原子炉設置変更承認申請の内容

図1 軽水減速炉心（2分割炉心）

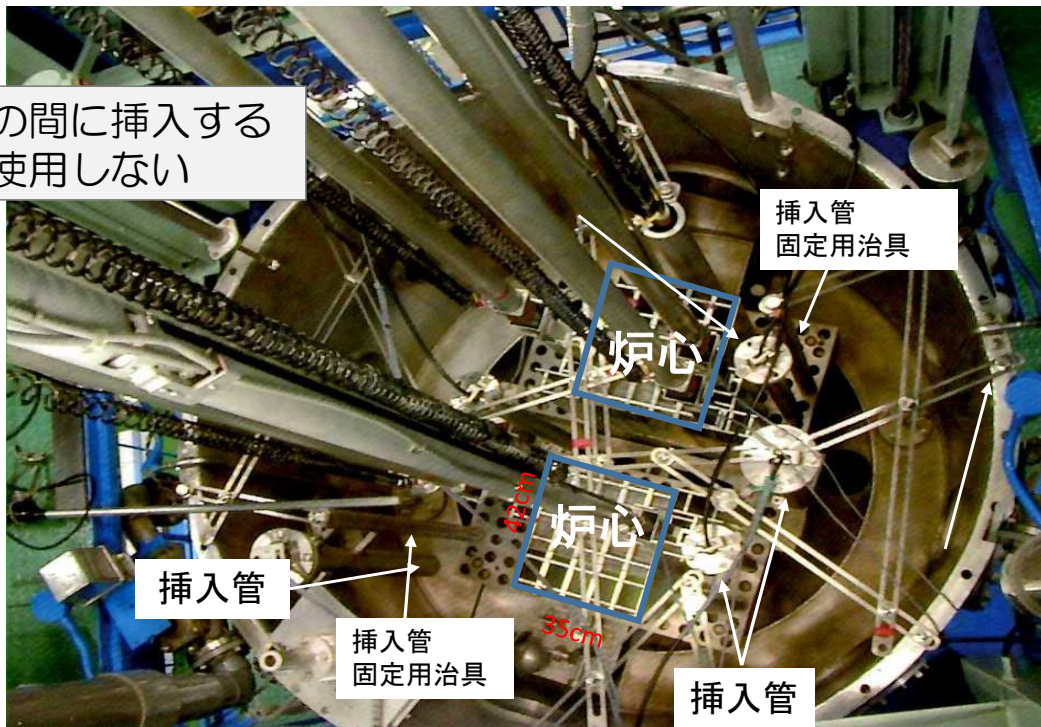
①燃料板の間に挿入する
照射物は使用しない

③検出器を挿入する挿入管は、
炉心に反応度が加わらない場
所に設置する

図2 パイルオシレータの概念図
（炉心を横から見た断面図）

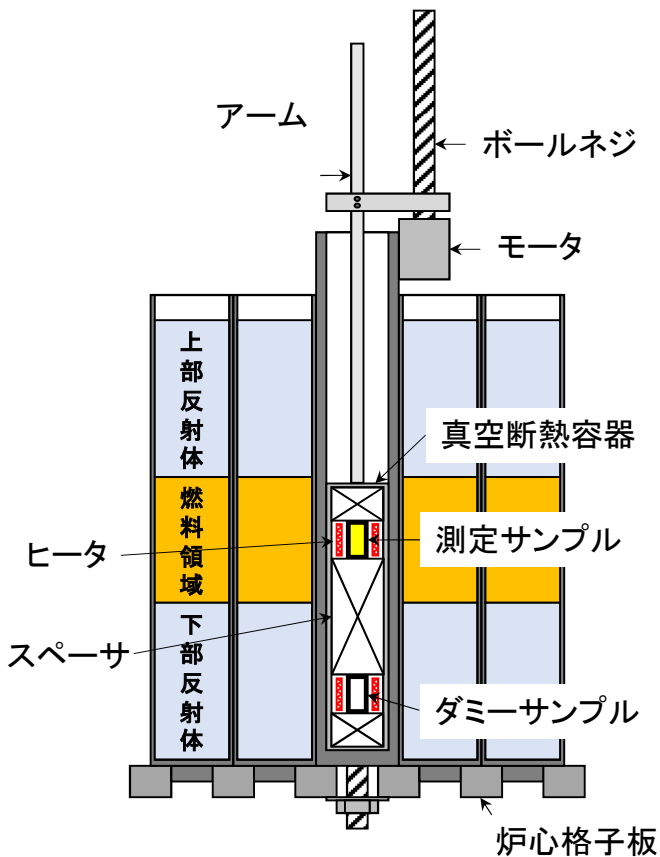
②パイルオシレータについては、
使用する実験物（測定サンプル）
が装置内で有意に動かないよう
に固定する
